MISE EN CONFORMITE DES PERIMETRES DE PROTECTION DU CAPTAGE DE CANNAUX

4 – RAPPORT DE L'HYDROGEOLOGUE AGREE

ENQUETE GEOLOGIQUE RÉGLEMENTAIRE

relative à la détermination des périmètres de protection
du captage de CANNAUX utilisé pour l'alimentation en eau
destinée à la consommation humaine

Figure 2 - Extrait de la carte géologique

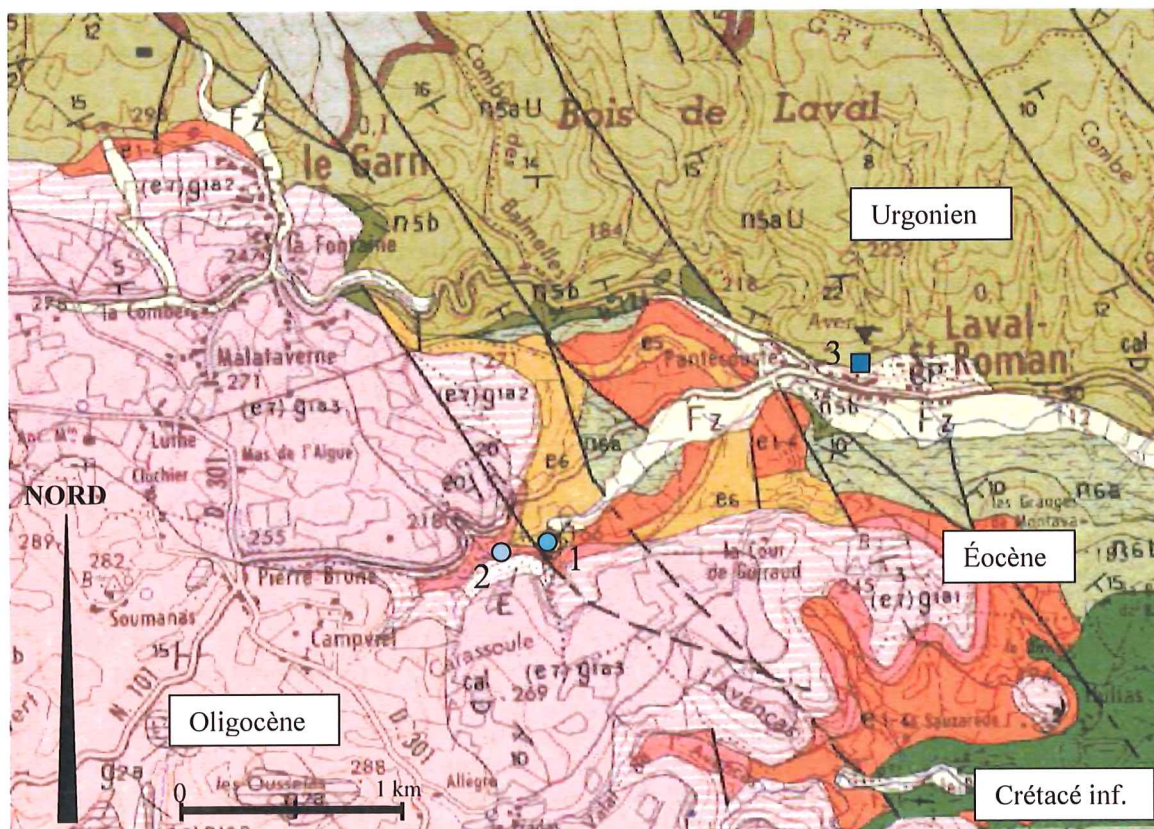
Comme le montre assez bien la localisation de la source du MOULIN d'ISSIRAC sur l'extrait de carte géologique de la **Figure 2**, il ne s'y trouve pas de contact ou liaison avec les calcaires récifaux urgoniens. L'origine de la source est associée aux infiltrations superficielles au sein des séries carbonatées de l'Oligocène (calcaires marneux et lacustres du Ludien e7-g1a), les formations plus marneuses de l'Eocène (marnes rouges du Bartonien e6 et du Paléocène e1-4) faisant écran à des circulations plus profondes.

Figure 3 - Représentation schématique du captage de CANNAUX

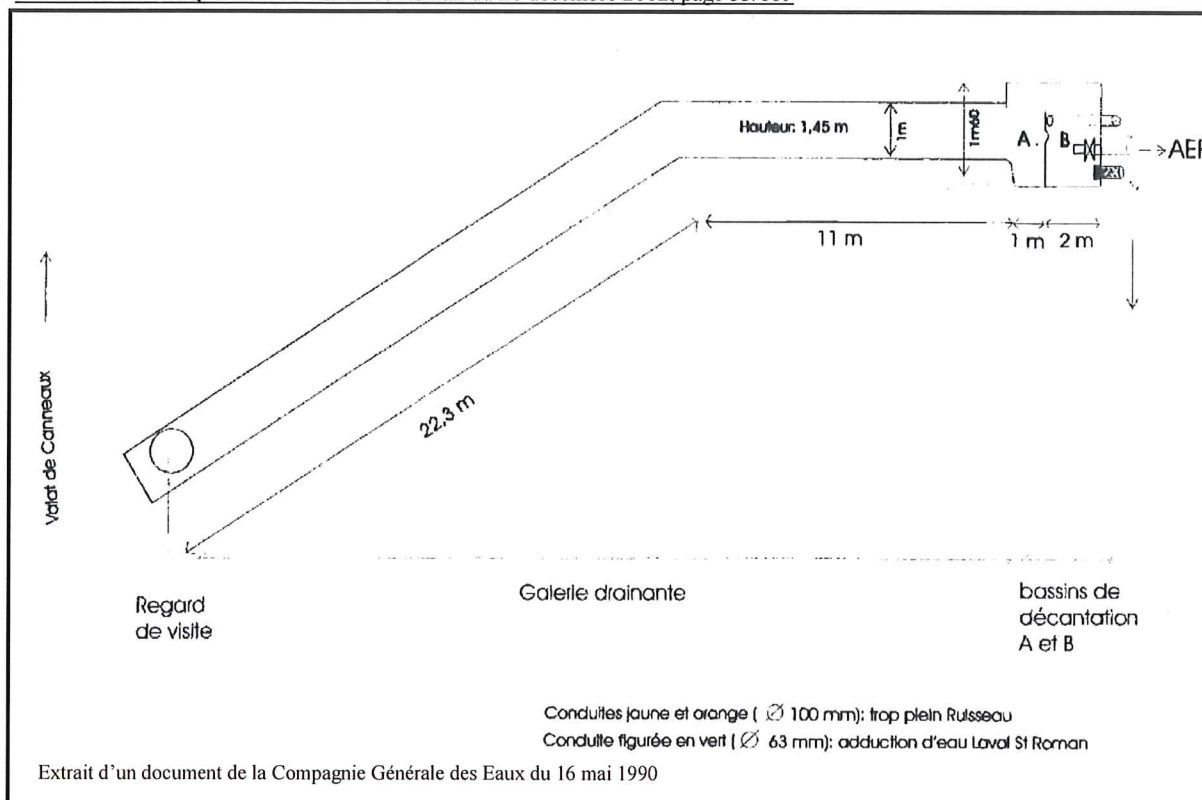
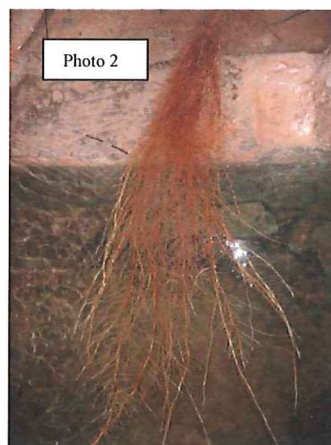
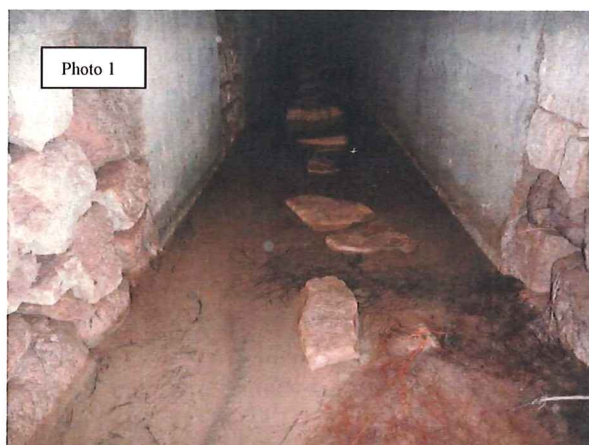
En secteur amont on accède directement à la galerie par un regard de visite protégé par un capot en fonte doté d'une fermeture standard (par clé triangulaire) et pourvu d'une cheminée d'aération. Cette structure bétonnée de 1.20 m de côté dépasse le TN (terrain naturel) de 0.75 m. La section du puits d'accès à la galerie est carrée. Il est muni sur l'une des parois de 6 barreaux de fer servant d'échelle.

Sur la **Photo 2** jointe ci-avant, on observe de grandes "queues de renard" indicatives de la présence d'arbres et d'arbustes au-dessus de la galerie. Des vases très fines de couleur brun clair se sont accumulées à la fois sur le radier et en fond des deux bassins de décantation et de prise. Elles indiquent l'importance de la turbidité de l'eau en périodes de crues du cours d'eau voisin et confirment, en l'absence de filtration, la sensibilité de ce captage aux pollutions d'origine superficielles arrivant du ruisseau depuis le secteur amont de la galerie (dépôts, rejets et lessivage de produits polluants).

Suivant les photos prises par M. J.M. VEAUTE (ARS30) le 15 janvier 2014, en période de hautes eaux lorsque la galerie de drainage est en charge, le niveau de l'eau s'élève à l'intérieur du captage. L'eau développe alors une forte poussée sur la porte métallique allant jusqu'à dégrader et fracturer le ciment des attaches de son cadre au niveau des gonds (**Photos 3A et 3B**). On constate que les deux trop-pleins du bassin de prise en Ø int. 100 mm, l'un en façade horizontale et l'autre vertical, sous la cloison de séparation avec le bassin de décantation, ne parviennent pas à évacuer les eaux en excès lors des crues. Pour éviter l'intrusion d'insectes et de petits animaux, ces ouvertures de trop-pleins seront à couvrir d'un grillage type moustiquaire.
